Bewonersontwerp speelplek Pasteurlaan

Workshop Spelen Geleerdenbuurt 13 mei 2008

Hieronder staat het bewonersontwerp van de speelplek aan de Pasteurlaan. Dit ontwerp is gebaseerd op het werk van de bewoners tijdens de workshop Spelen op 13 mei 2008. Het ontwerp is aangevuld met het commentaar van de werkgroep naar aanleiding van het concept VO Geleerdenbuurt van 7 mei 2009. Het is mogelijk dat in het concept VO van 21 mei 2009 al enige van onderstaande opmerkingen is verwerkt. Het commentaar is in **groen** aangegeven; zaken die we in het concept VO van 7 mei missen zijn bovendien vet gedrukt.

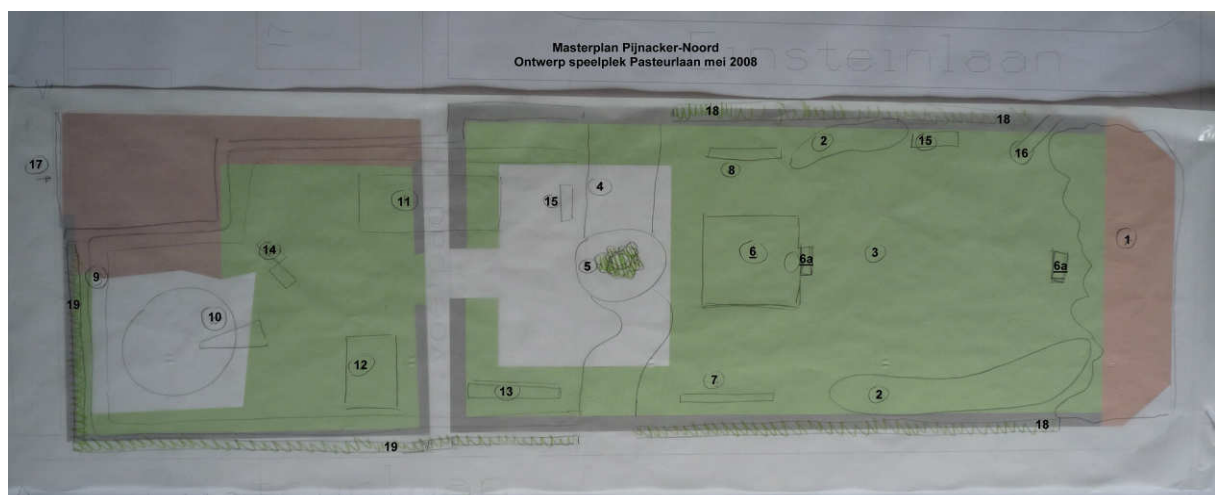
1 Voorkeur voor speeltoestellen van natuurlijke materialen en het veld omzomen met hoger groen dan thans i.v.m. de veiligheid.

2 Geen stoepen rondom speelveld t.k.v. groen.

3 Het speelterrein is ca. 10 jaar geleden opnieuw ingericht en voldoet nog aan de eisen van deze tijd. Opnieuw inrichten is dus verspilling.

4 De groenstrook rondom het speelterrein dient ook om (voet)ballen tegen te houden. Daarom geen struiken met stekels of prikkels die laag bij het gras zijn en naar het trottoir oplopen.

5 Toegang tot het speelveld op de kruising Einsteinlaan/Dunantlaan is groot. Daardoor kunnen ballen over de weg raken met gevaarlijke situaties van dien.

6 In het ontwerp van het speelterrein zijn enige voorstellen van bewoners niet overgenomen. Waarom niet?

7 De situatie rondom het transformatorhuisje verbeteren i.v.m. veiligheid.

8 Pas op dat het speelterrein een populaire plek wordt voor "hangjongeren".

9 De heuveltjes op het grotere balspeelveld beperken de functie ervan. Bovendien bevorderen zij ongewenst gedrag door verminderen van sociale controle.

10 Graag een extra opening aan de zuidwest kant van het speelterrein en het behouden van de tafeltennistafel.

**Speeltoestellen worden van natuurlijke materialen gemaakt.
Hoger groen komt de veiligheid niet ten goede (verminderde sociale controle).**

Dat is ook niet aan de orde.

Ook het speelterrein moet worden opgehoogd en zal dus opnieuw moeten worden ingericht. Wel worden de aanwezige toestellen gehandhaafd.

Akkoord

Toegang wordt versmald (tekening, 9).

Aangezien de ruimte beperkt is, moest een afweging worden gemaakt.

Rondom het transformatorhuisje wordt een haag geplant. (Gemeente: toegankelijkheid transformatorhuisje voldoende?)

Reactie gemeente

Vanuit bewoners en wijkvereniging is uitdrukkelijk gevraagd om het plaatsen van heuveltjes. De hoogte blijft beperkt.

Zie vraag 5. Aangezien de ruimte beperkt is, moest een afweging tussen de verschillende bewonerswensen worden gemaakt.
